# ESTADO DO RIO GRANDE DO SUL MUNICÍPIO DE COTIPORÃ

## Memorial descritivo

Este Memorial tem por objetivo descrever o serviço de complementação da reforma das salas do Térreo da Prefeitura Municipal De Cotiporã, Centro Administrativo. Os serviços aditados com urgência compreendem na demolição do contrapiso e piso pois este não oferece segurança aos usuários e acabará colapsando podendo ferir alguém. Logo será necessário recompor uma laje onde deverá ser feito o encanamento considerando os novos pontos já na caixaria de madeira devidamente escorada onde será feita uma malha de aço CA 60 que deverá ser pinada na viga com ferro Ø 8 mm, com chamamento químico e posterior construção de malha de concreto armado de Ø 6,3 mm, armada em duas direções, com espaçamento de 10 centímetros cada barra. Após deverá ser feita a impermeabilização com manta líquida de hidro asfalto em 4 demãos. Posteriormente será feito o contrapiso de espessura 3 cm e por fim o assentamento do piso cerâmico. Ainda, devido a umidade nas paredes há exposição de ferrugem nas vigas existentes e estas apresentam ferrugem avançada. Para retardar o processo de corrosão das armaduras estruturais das vigas é necessário que

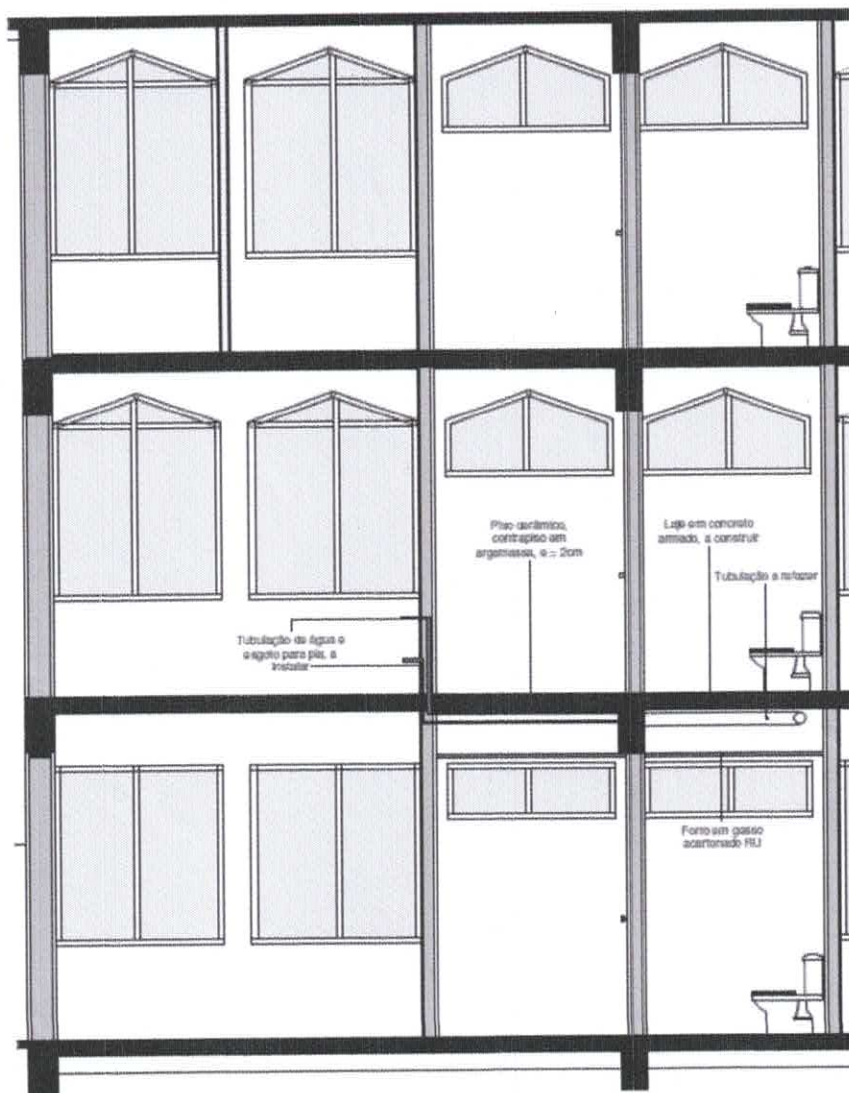
A figura a seguir demonstra como será a complementação da reforma.
